Töö nr 5821

*Analüüsi koostamine ettevõtlus- ja
infotehnoloogiaministri 29.05.2018.a määruse
nr 28 „Puudega inimeste erivajadustest
tulenevad nõuded ehitisele“ rakendamise
kohta riigiteede ehitamisel*

Lisa 10. Tee nr 25194 Antsla–Haabsaare, 0-1,2km

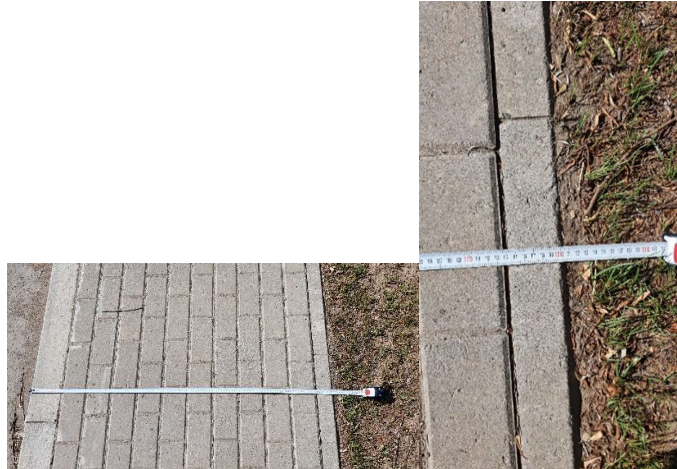
(4) Ülekäiguraja ohutussaart läbiv ülekäigurada võib asuda sõidutee tasapinnal, kui selle algus ja lõpp on tähistatud hoiatava kombatava reljeefse teekattematerjaliga nii, et nägemispuudega inimene tajub liiklemisolukorra muutumist.	Ülekäiguraja ohutussaart läbiva ülekäiguraja algus ja lõpp on tähistatud hoiatava kombatava reljeefse teekattematerjaliga. Nõue on täidetud.
